No. RJ09009-545.R0

リタール製品 販売終了のお知らせ

販売終了製品	鋼板製 SE 8 エンクロージャー： 5830/5831/5832/5833/5834/5840/5841/5842/5843/5844/5845/5846.500 ステンレス製 SE 8 エンクロージャー： 5850/5851/5852/5853/5854/5855.500 鋼板製 SE 8, IP66/NEMA 4：5830/5831/5834.580 ステンレス製 SE 8, IP 66/NEMA 4X：5850/5852/5853.580	
販売終了実施	2021年5月1日以降、在庫が無くなり次第	
販売終了理由	新型エンクロージャーVX SE への切り替え、VX アクセサリー使用可に	
販売終了後の推奨製品	鋼板製 VX SE エンクロージャー： 5830/5831/5832/5833/5834/5840/5841/5842/5843/5844/5845/5846.600 ステンレス製 SE 8 エンクロージャー： 5850/5851/5852/5853/5854/5855.600 鋼板製 VX SE, IP66/NEMA 4：5830/5831/5834.680 ステンレス製 VX SE, IP 66/NEMA 4X：5850/5852/5853.680	
製品写真	販売終了製品	推奨製品

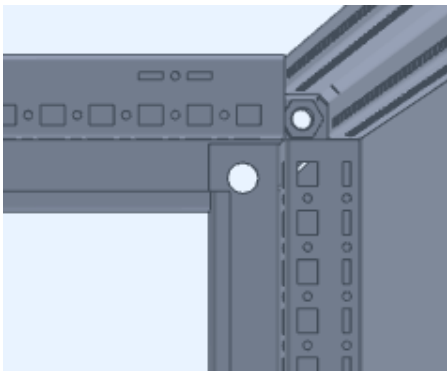
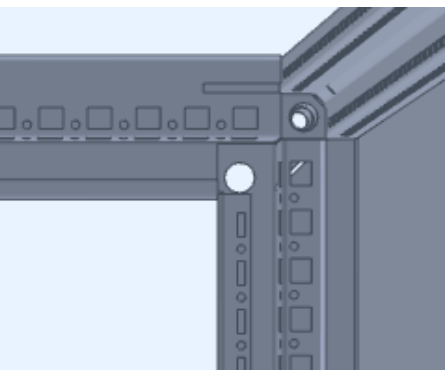
<p>標準ハンドルの デザイン変更</p>		
<p>グラウンドプレートの 仕様変更</p>		
<p>幅/奥行プロファイルの 穴パターン仕様変更 (垂直プロファイルは TS/SE仕様と同等)</p> <p>幅×奥行プロファイル (ボトム) 幅、奥行共に新仕様</p> <p>幅×奥行プロファイル (トップ) 幅は共通 奥行のみ新仕様</p>	  	 <p>本イメージは、垂直プロファイルに VXアダプターレールを適用しています</p>
